OGGETTO: Osservazioni al documento preliminare del PSC del Comune di Crotona

**OSSERVAZIONI AL DOCUMENTO PRELIMINARE DEL
PIANO STRUTTURALE DEL COMUNE DI CROTONE,
ADOTTATO CON D.C.C. N. 09 DEL 26.02.2018**

**Documento licenziato dalla Commissione Urbanistica
dell'Ordine degli Ingegneri della Provincia di Crotone
nella seduta del 30.10.2018
ed approvato dal Consiglio dell'Ordine degli Ingegneri
della provincia di Crotone nella seduta del 31.10.2018**

SETTORE NORD – AREA FOCE DEL NETO

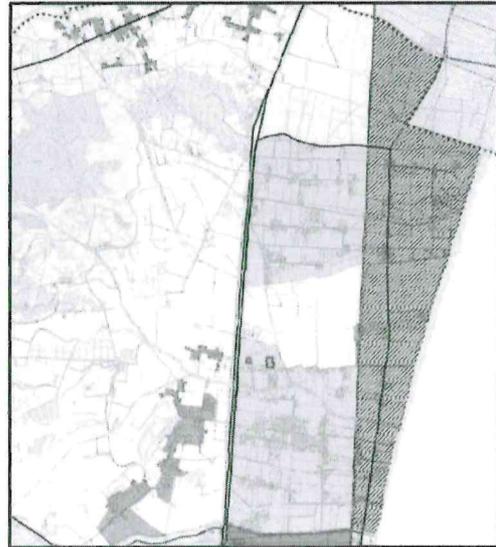
L'area è prossima alla ZPS e SIC della Foce del Neto (n. IT9320095).
In tale area, in quanto prossima a zone di tutela speciale sarebbe opportuno imporre una ben definita tutela.

La realizzazione di strutture, per quanto le stesse possano essere a supporto di eventuali servizi, risultano **dubbiamente compatibili** con un'area ad elevata tutela, peraltro censita nel PRG 2003 come **zona agricola di pregio** ed area soggetta a rimboschimento lungo le aste fluviali. Di fatto, la dicitura "non è di massima" appare dubbia ed ambigua. Si suggerisce di non ammettere nuove costruzioni ma di proporre una valorizzazione dell'area basata su escursioni e percorsi naturalistici e comunque con attività che non interferiscano con l'aspetto naturalistico dei luoghi.

Si sottolinea che **l'area è di elevato pregio agricolo e che appare opportuno tutelare tale caratteristica.**

Si richiede in ogni caso **che la disciplina edificatoria sia chiara**: è infatti essenziale ricordare il principio di consumo di suolo zero.

In merito alla destinazione d'uso definita pertanto "Ambiti per attrezzature e servizi per la valorizzazione costiera" è opportuno chiarire in maniera univoca la destinazione d'uso prevista per tali aree e tutte le specificità ammesse per la realizzazione delle stesse.

Ambiguamente, la presenza, all'art. 35, dell'indice di copertura, anche se non specificato, implica in ogni caso l'ammissibilità di edificazioni.

In ogni caso è d'obbligo sottolineare che in contrada Cannoniere è presente una porzione di territorio urbanizzato consolidato che andrebbe perimetrato come "nuclei abitati in area agricola". Alcuni di questi nuclei presentano casi aperti con vincoli tutori e inibitori. Nel PSC deve dunque essere indicata le soluzioni di piano per la risoluzione di questi casi.

SETTORE NORD – AREA VILLAGGIO MARGHERITA GABELLA (MARGHERITA SOPRANA)

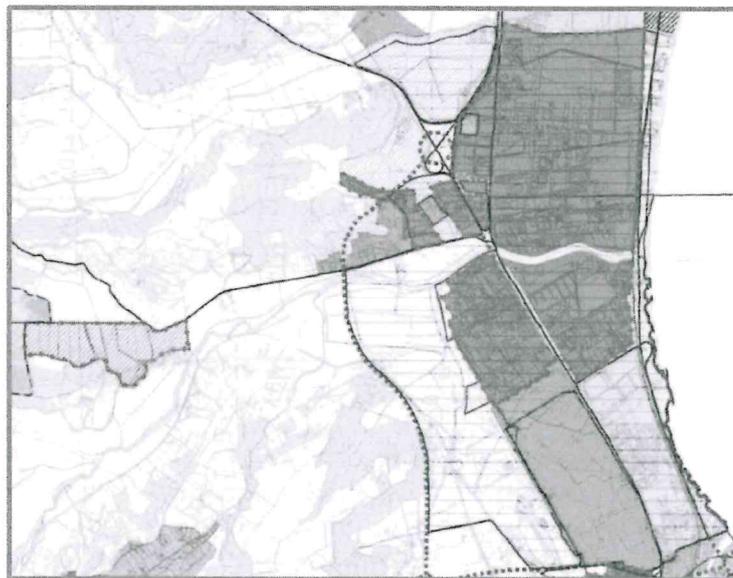
In tale area, per quanto attiene l'indicazione complessiva dei nuclei edificati od in corso di edificazione per i quali è stato rilasciato titolo abilitativo legittimo, sono state rilevate alcune carenze in particolare relativamente alle aree in riduzione, che dovranno essere colmate nelle tavole definitive.

CENTRO STORICO – CROTONE CENTRO

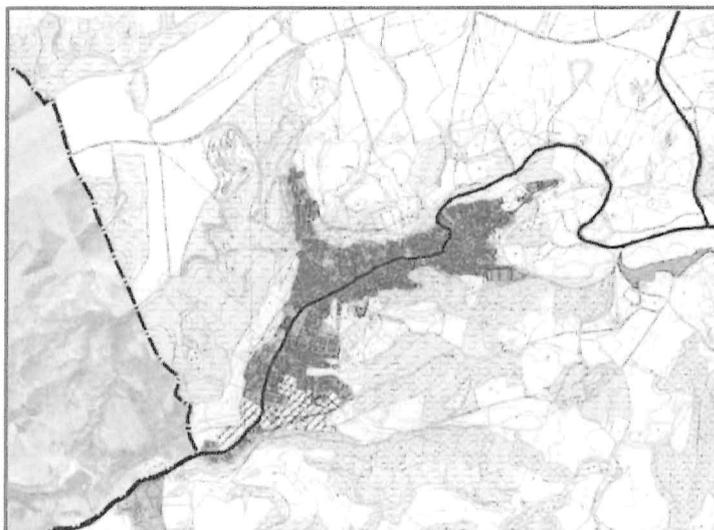
La disciplina degli ambiti di antica formazione, di cui all'art. 17 del REU, disciplina in maniera grossolana le attività all'interno del centro storico.

Non emerge alcun elemento per la valorizzazione e la messa in sicurezza del patrimonio architettonico presente.

Considerando le difficoltà relative alla mobilità interna, si suggerisce di valutare la possibilità, per alcuni tratti, di ZTL.

SETTORE CENTRO - Area Portuale

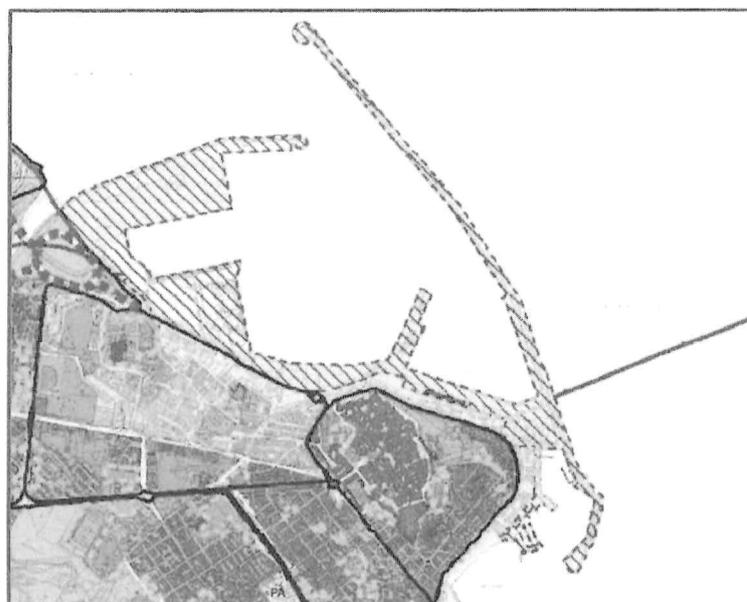
Relativamente all'area portuale, è necessario riportare sugli elaborati il perimetro di pianificazione di competenza dell'Autorità Portuale, indicando eventuali sovrapposizioni sulla programmazione delle aree, concordate con l'Autorità Portuale (e poi successivamente approvate dal Ministero delle Infrastrutture e dei Trasporti) tenendo conto dell'ambito di pianificazione del Piano Regolatore Portuale.

SETTORE CENTRO – AREA MARINELLA

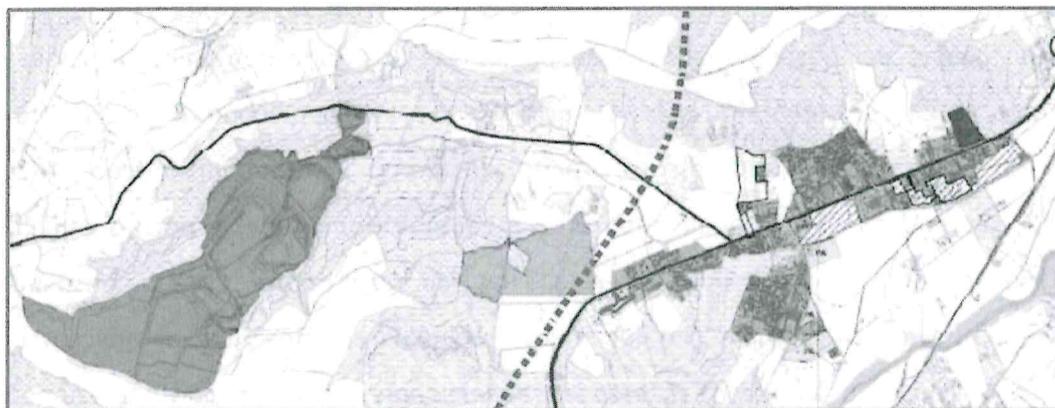
L'area del quartiere Marinella, compresa tra l'asse stradale di via M. Nicoletta e la linea del demanio del bacino del porto nuovo, riveste per la sua posizione strategica un ruolo di fondamentale importanza per il futuro assetto urbanistico e sviluppo economico della città di Crotone. Attualmente, nel suo tessuto urbano coesistono in modo promiscuo attività residenziali, commerciali ed artigianali in un reticolo edilizio disomogeneo e poco organico. Il dedalo di viuzze non assolve al ruolo di cerniera naturale tra il tessuto urbano consolidato della città e la nuova area portuale. Nel documento preliminare, l'area viene semplicemente destinata ad un generico ambito di **riconversione funzionale** ed ad un'ipotetica azione di estensione del verde pubblico dalla villa comunale fino alla zona della foce del fiume Esaro, senza specificare la sua natura funzionale, la tipologia edilizia ed il futuro assetto viario di collegamento con la maglia del centro città. Un'adeguata e funzionale configurazione del tessuto urbano prospiciente le aree dei diversi bacini portuali non può prescindere dall'adozione del Piano Regolatore del Porto, ancora non approvato e da definire in un contesto territoriale integrato e coordinato con l'ambito portuale di Corigliano.

SETTORE CENTRO – POGGIO PUDANO

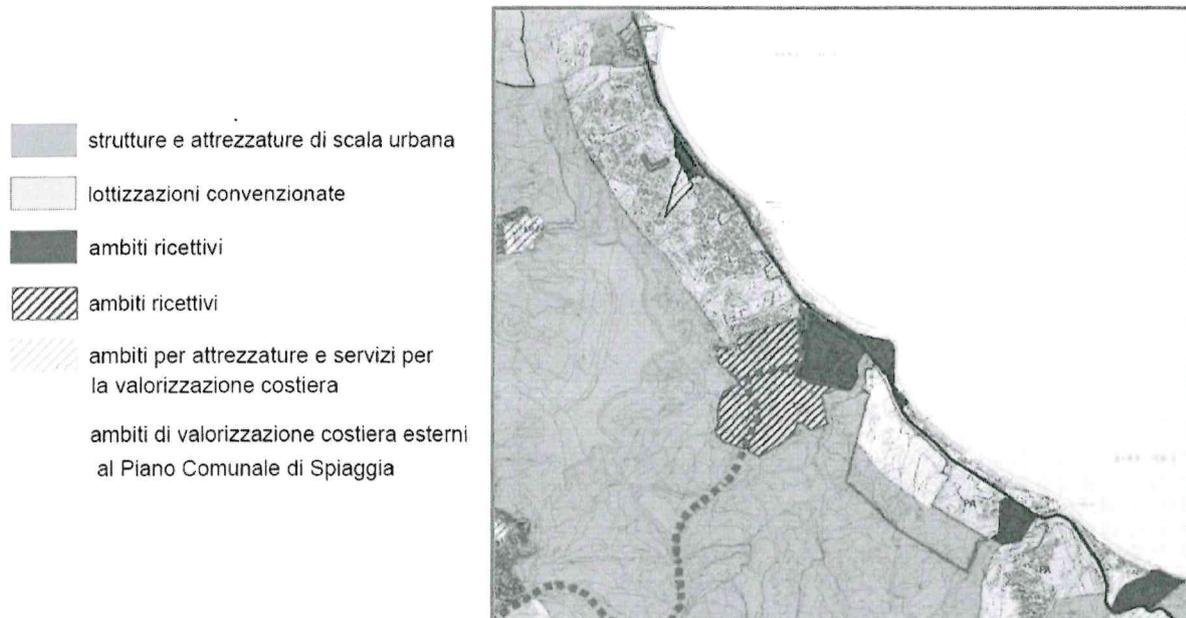
1. Totale assenza di complanari in entrambi i sensi di marcia che non garantiscano la sicurezza degli accessi dalla strada statale 106 alle strade secondarie di competenza comunale ed alle strade interpoderali.

2. La regimazione delle acque è carente (cunette assenti in alcuni tratti ed inadeguate in altri tratti), mentre sono del tutto assenti marciapiedi, piste ciclabili, illuminazione, piazzole per le fermate dell'autobus.

3. Le strade interne (ad esempio via Melissa) non garantiscono le misure minime per una sicura viabilità né per larghezza di carreggiata, né per flusso veicolare in caso di calamità (si trovano spesso uniche strade ad asservimento di ciascun nucleo edificato interno, che così fatte non consentano l'immediato sgombero delle aree ed il raggiungimento di punti di raccolta).

4. La strutturazione del traffico, che si presenta anche ad alta velocità, dovrebbe prevedere modalità di inversione di marcia anche nel tratto intermedio (a titolo esemplificativo, rotonde o sistemi semaforici con svincoli adeguati).

5. In tale area manca una perimetrazione di ambiti ricettivi, produttivi, direzionali, commerciali e piani di lottizzazione convenzionata trovando spazio solo una disciplina relativa alla sola edificazione ai fini abitativi privati.

6. Vista la presenza della discarica Columbra, occorre necessariamente prevedere delle misure di compensazione e mitigazione che ne limitino l'impatto sulla immediata ed attigua area residenziale.

PERIMETRAZIONE FASCIA SOPRA STRADA – LATO CALANCHI

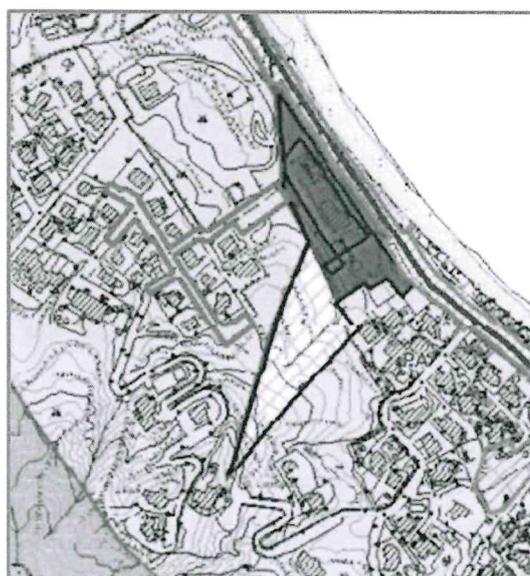
In linea generale, in tale area risultano perimetrare aree denominate “Lottizzazioni convenzionate”: in merito tuttavia all’edificabilità delle aree, occorre precisare che l’area è soggetta a fenomeni di dissesto idrogeologico che già in passato hanno provocato danni alle strutture esistenti (NDR: Crollo di un muro di contenimento in via Sybaris, 11.03.2016).

Inoltre, la struttura calanchiva tipica della costa crotonese è stata integralmente modificata, e con essa, il naturale defluire delle acque fino a mare. Sarebbe opportuno prevedere rimboschimenti delle aree.

Nell'area sovrastante l'attuale complesso denominato "Il subacqueo", si evince un'area censita come "ambiti per attrezzature e servizi per la valorizzazione costiera".

A riguardo risulta ambigua sia l'ubicazione dell'area sia la destinazione in quanto l'area costiera risulta al di sotto del tratto stradale (lato mare).

L'ubicazione di tale tipologia di area appare molto più coerente con la fascia lato mare, sulla quale invece insistono una serie di proprietà private, peraltro già edificate a partire dagli anni 70/80, che invece vengono suddivise arbitrariamente in "Ambiti di valorizzazione costiera esterni al piano comunale spiaggia" e , spesso ignorando la linea SID che divide l'area demaniale da quella privata, in "aree del demanio marittimo interessate dal piano comunale spiaggia".

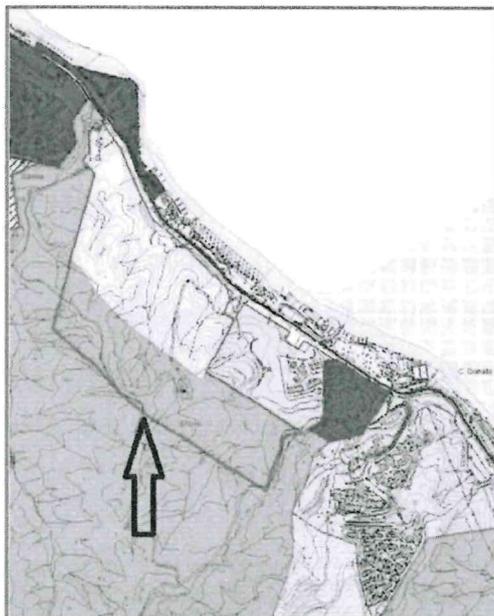
Sempre lato calanchi, alle spalle della Costa Tiziana è stata indicata una zona urbanizzabile a vocazione "produttiva". Si tratta però di un'area calanchiva che per condizioni morfologiche, ecologiche, paesaggistiche, ambientali e archeologiche non è suscettibile di insediamenti. Inoltre è presente un canale di scolo. Bisognerebbe pertanto rivedere l'indicazione riportata

sul PSC verificando inoltre i vincoli paesaggistici del QTRP (ad esempio i vincoli relativi ai territori compresi entro i 300 metri dalla linea di costa o alla fascia di rispetto di 150 metri dagli argini di fiumi, di torrenti, corsi d'acqua ecc.). Il lotto degli interventi deve essere conforme alle prescrizioni del QTR.

Proseguendo verso la direzione sud, è presente una “lottizzazione presentata in comune, ma non portata in Consiglio” vicino il Lido degli Scogli. In tale occorre verificare la coerenza con il QTRP vigente.

Settore Sud - Dall'Irto a Capocolonna

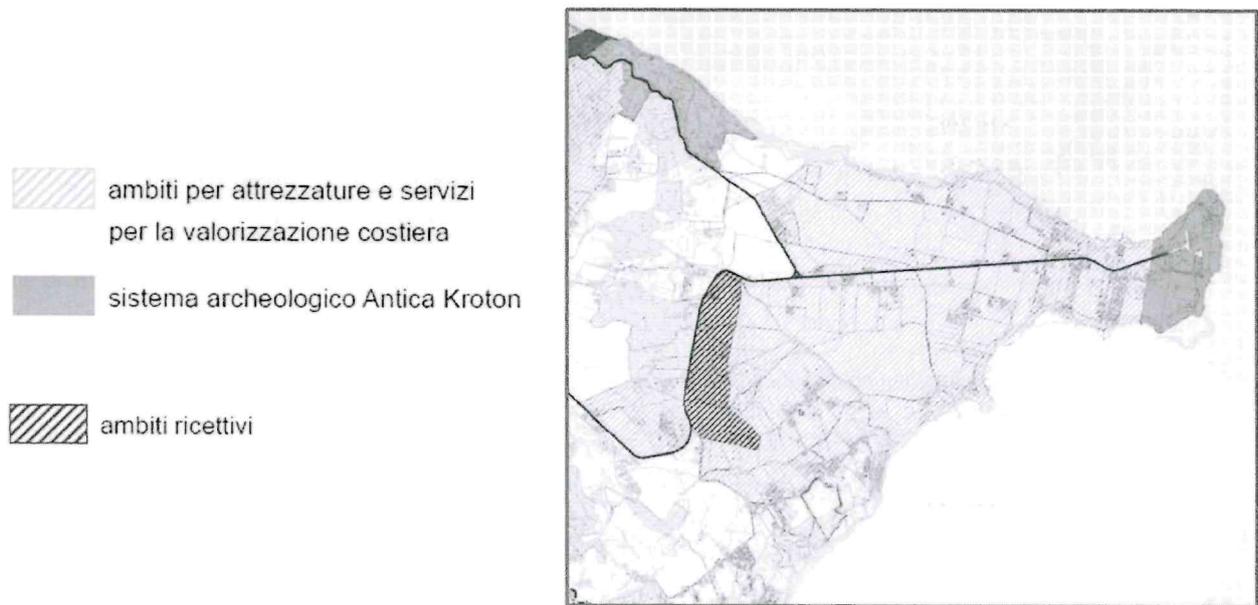
In merito all'area che intercorre tra l'Irto e Capo Colonna è opportuno sottolineare che una classificazione idrogeologica puntuale è indispensabile prima di ogni eventuale ipotesi di destinazione delle aree.
